改善箇所説明図

改善の内容

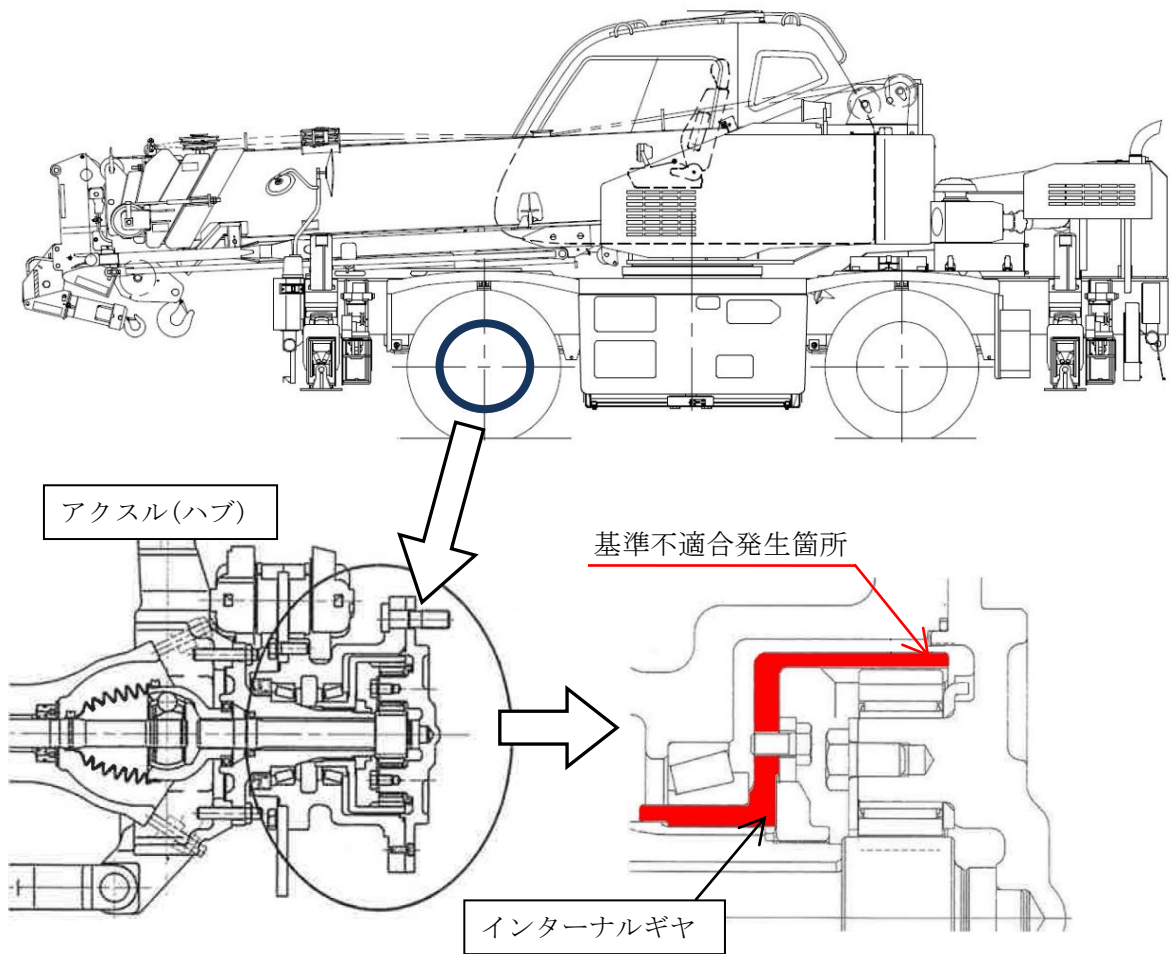
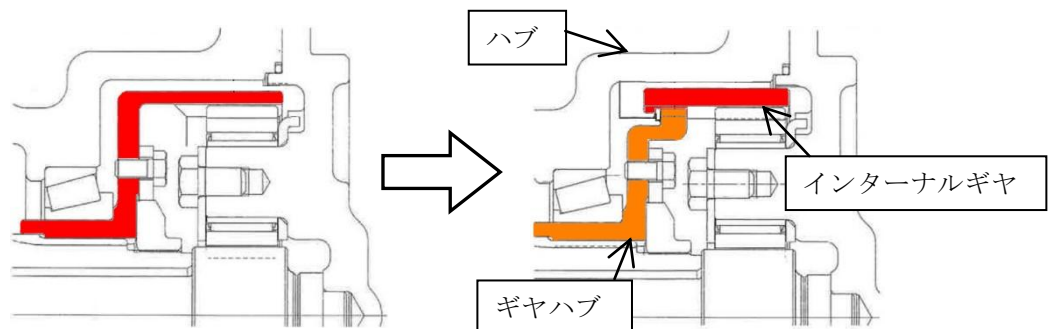
ホイール・クレーンのアクスル(ハブ)において、インターナルギヤの強度が不足しているため、ギヤに亀裂が生じることがある。そのため、そのままの状態で使用を続けると、ギヤが損傷し、走行ができなくなるおそれがある。

全車両、アクスル(ハブ)のインターナルギヤを対策品に交換する。なお、対策品が準備できるまでは、耐久性を向上させた暫定品に交換し、準備が出来次第、対策品に交換する。

識別：ハブ上面に白ペイントを塗布し識別する。
